**Verslag huishoudelijke elektrische installatie op laagspanning en zeer lage spanning****Algemeen:**

Referentie: 004-20260730-01	Datum controle: 30/07/2026
Keurder: 004

Eigenaar: Pulinx	EAN-code: 541448820053396707
Adres installatie: Memlingdreef 14, 3090 - Overijse	Nummer teller(s): 1sag3105169214
	Distributienetbeheerder installatie: Fluvius
Datum uitvoering installatie:	☒ Vóór 01/10/1981 ☒ Tussen 01/10/1981 en 01/06/2020 ☐ Vanaf 01/06/2020
Type:	☒ Wooneenheid ☐ Niet-huishoudelijk ☐ PV ☐ Batterij ☐ Laadpaal

☐ 6.4 (Gelijkvormigheidscontrole voor ingebruikname)
☐ 6.4 (Belangrijke wijziging/uitbreiding)
☐ 6.5 (Controlebezoek)
☐ 8.4.1 (Controlebezoek van een oude installatie voor de verzwaring van de aansluiting op het openbaar distributienet)
☒ 8.4.2 (Controlebezoek van een oude installatie bij verkoop)
☐ 8.4.3 (Vrij controlebezoek van een oude installatie)
☒ Afwijkende beschikkingen (Boek 1) toegepast
☐ Herkeuring op het verslag

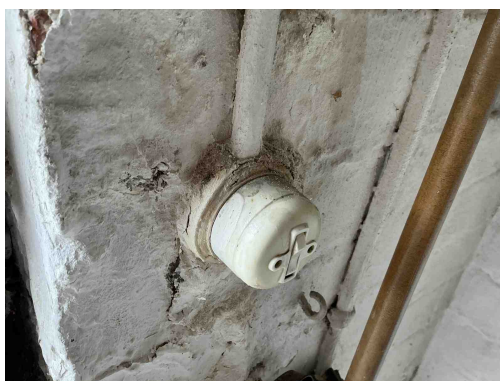
T13 - Opbouwcontactdozen en/of -schakelaars zonder achterplaatje mogen niet rechtstreeks op een brandbare ondergrond bevestigd worden (Boek 1: 4.3.3.5).

Opmerking: Oa garage

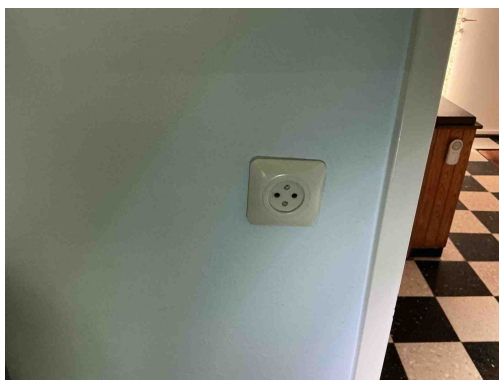
T13 - Opbouwcontactdozen en/of -schakelaars zonder achterplaatje mogen niet rechtstreeks op een brandbare ondergrond bevestigd worden (Boek 1: 4.3.3.5).

Opmerking: Oa garage

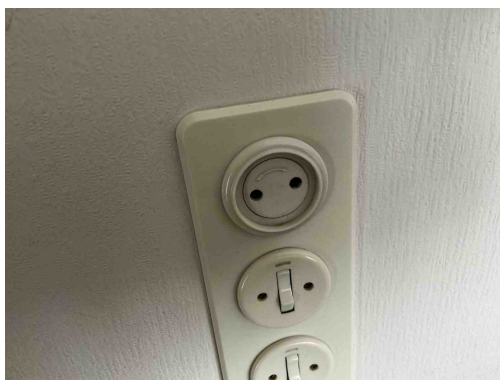
T11 - De contactdozen waarvan de toegekende stroomsterkte maximaal 16A en de toegekende spanning maximaal 250V bedraagt en niet bedoeld zijn voor de voeding van een of meerdere verbruikstoestellen voor een specifiek doel en niet geplaatst zijn in of op schakel- en verdeelborden, beschikken niet of IPXX-D (incl. gemeenschappelijke delen residentieel geheel) (Boek 1: 4.2.2.3/5.3.5.2).

Opmerking: Oa keuken, living, slaapkamer 1,2

T23 - Het elektrisch materiaal is beschadigd. (Boek 1: 1.4.1.3).

Opmerking: Oa living

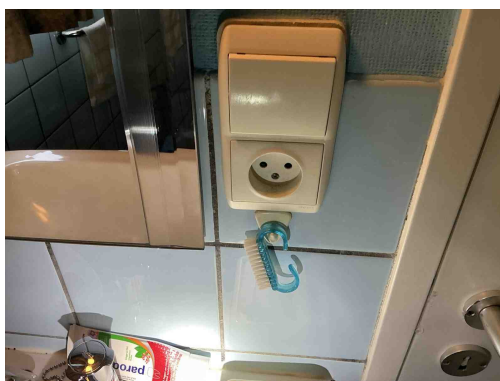
T11 - De contactdozen waarvan de toegekende stroomsterkte maximaal 16A en de toegekende spanning maximaal 250V bedraagt en niet bedoeld zijn voor de voeding van een of meerdere verbruikstoestellen voor een specifiek doel en niet geplaatst zijn in of op schakel- en verdeelborden, beschikken niet of IPXX-D (incl. gemeenschappelijke delen residentieel geheel) (Boek 1: 4.2.2.3/5.3.5.2).

Opmerking: Oa keuken, living, slaapkamer 1,2

A20 - Er bevindt zich een contactdoos zonder beschermingsgeleider in de elektrische installatie. Deze is niet geplaatst achter een differentieelstroombeschermingsinrichting met grote (max. 30mA) of zeer grote (max. 10mA) gevoeligheid.

Opmerking: Oa living, slaapkamer 1,2, badkamer

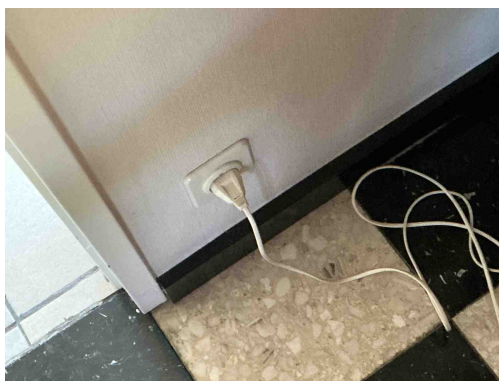
A20 - Er bevindt zich een contactdoos zonder beschermingsgeleider in de elektrische installatie. Deze is niet geplaatst achter een differentieelstroombeschermingsinrichting met grote (max. 30mA) of zeer grote (max. 10mA) gevoeligheid.

Opmerking: Oa living, slaapkamer 1,2, badkamer

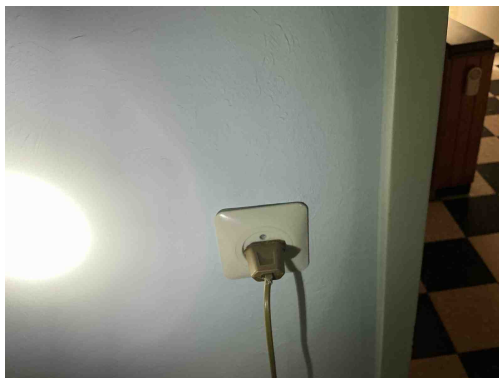
A20 - Er bevindt zich een contactdoos zonder beschermingsgeleider in de elektrische installatie. Deze is niet geplaatst achter een differentieelstroombeschermingsinrichting met grote (max. 30mA) of zeer grote (max. 10mA) gevoeligheid.

Opmerking: Oa living, slaapkamer 1,2, badkamer

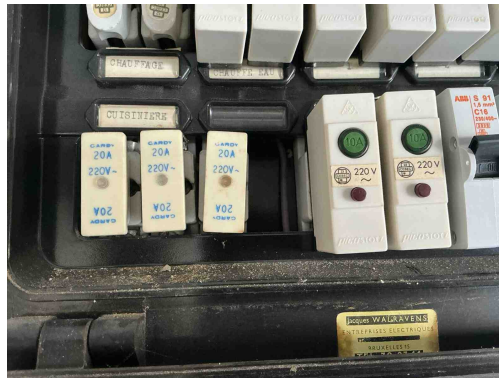
B17 - De voedingsspanning is niet op elk bord vermeld (Boek 1: 3.1.3.3).
Opmerking: Oa. Bord 1,2,3

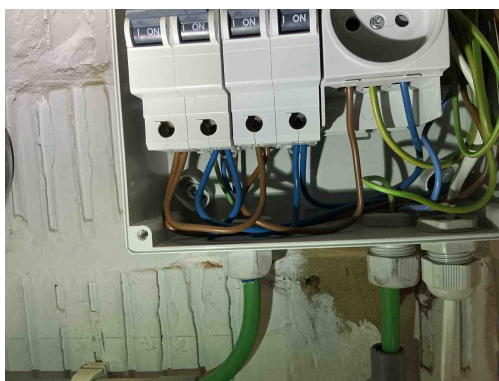
B06 - Het elektrisch verdeelbord heeft niet de minimale beschermingsgraad IPXX-B in een gewone ruimte (Boek 1: 4.2.2.3).
Opmerking: Oa bord 2,3

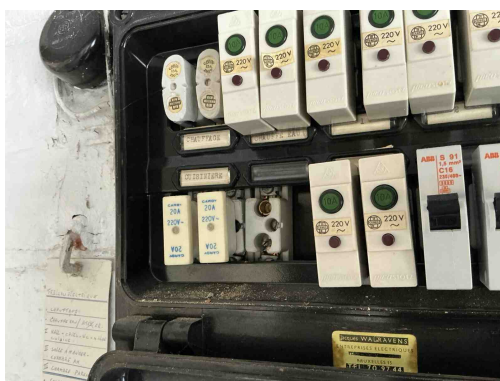
T21 - Het elektrisch materieel is niet geplaatst volgens de voorschriften van de fabrikant/ regels van goed vakmanschap . (Boek 1: 1.4.1.3)
Opmerking: Oa bord 3

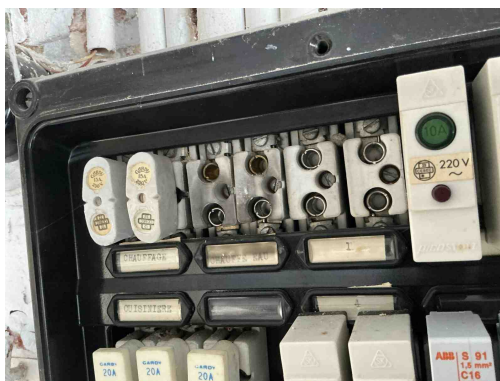
I01 - De waarde van de isolatieweerstand per kring dient tenminste 0,50 Mohm ($1000 \times U_{\text{test}}$) te zijn (Boek 1: 6.4.5.1).
Opmerking: Oa zekeringen tweede rij

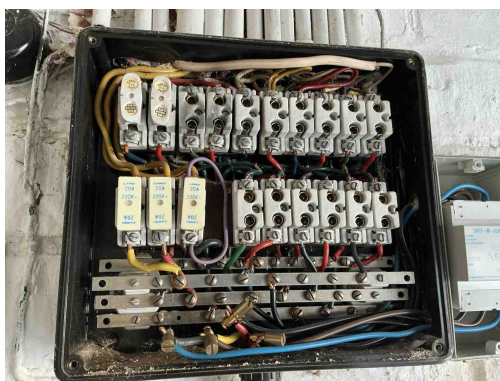
B14 - Abnormale opwarming van de beveiligingen, schakelapparatuur, aansluitklemmen (Boek 1: 4.4.1.1).
Opmerking: Oa bord 2

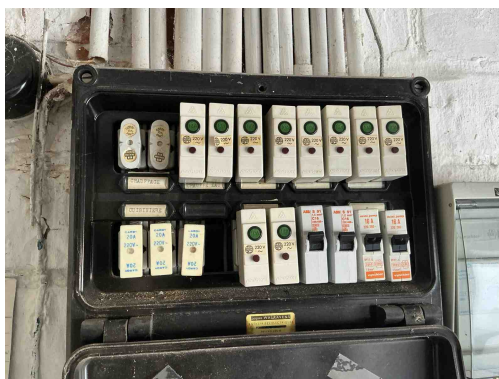
B30 - De houder van de beveiliging in een huishoudelijke ruimte is niet voorzien van aangepaste kalibreerelementen (Boek1: 5.3.5.5).
Opmerking: Oa bord 2

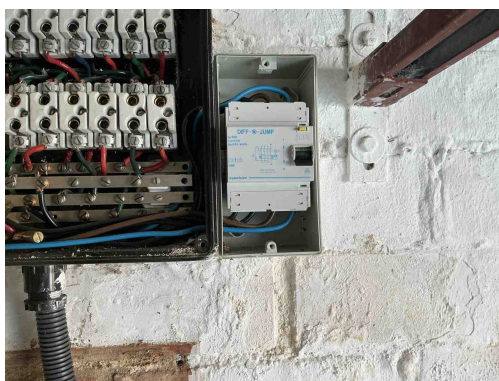
D08 - De nodige markeringen op de beveiligingstoestellen ontbreken of zijn onleesbaar (Boek 1: 5.3.5.5).
Opmerking: Oa bord 1
